**Vorschläge zur Verbesserung der Barrierefreiheit im öffentlichen Raum;
hier: Kreuzung Osterstrasse / Heußweg und Anbindung des ÖPNV (U-Bahnhof und Buslinie
4)**

Ziel: Eine Vorzeige-Kreuzung hinsichtlich der Barrierefreiheit im öffentlichen Raum zu entwickeln. Damit könnte der Bezirk werben und mit gutem Beispiel in Hamburg voran gehen.

Abbildung 15 - Karstadt Gebäude Osterstraße / Heußweg

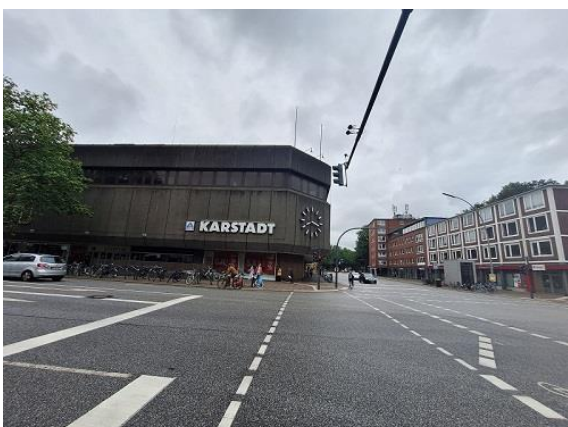
Sachverhalt: Visuell beeinträchtigte Menschen (Sehbehinderte und Menschen mit Altersfehsichtigkeit) haben große Schwierigkeiten sich an der Kreuzung zurecht zu finden und die Ampelquerungen bei Dunkelheit zu benutzen. Das Thema Beleuchtung für Fußgänger ist völlig vernachlässigt worden. Die Straßenlaternen wechseln von Straßenseite zu Straßenseite und sind für den Autoverkehr gedacht. Für Fußgänger fehlt eine Beleuchtung an allen Seiten. Besonders gefährlich ist die Seite von Karstadt, und zwar an der Ampelanlage zum Fanny-Mendelssohn-Platz als auch zur Haspa-Filiale sowie von Edeka Niemerszein zum Fanny-Mendelssohn-Platz und von Edeka-Niemerszein zur Haspa Filiale. Auch Kfz-Halterinnen und Halter haben bei Dunkelheit Schwierigkeiten Personen beim Überqueren der Straße zu erkennen, wenn eine Beleuchtung fehlt.

Erarbeitung eines Beleuchtungskonzepts für die Kreuzung Osterstraße / Heußweg.
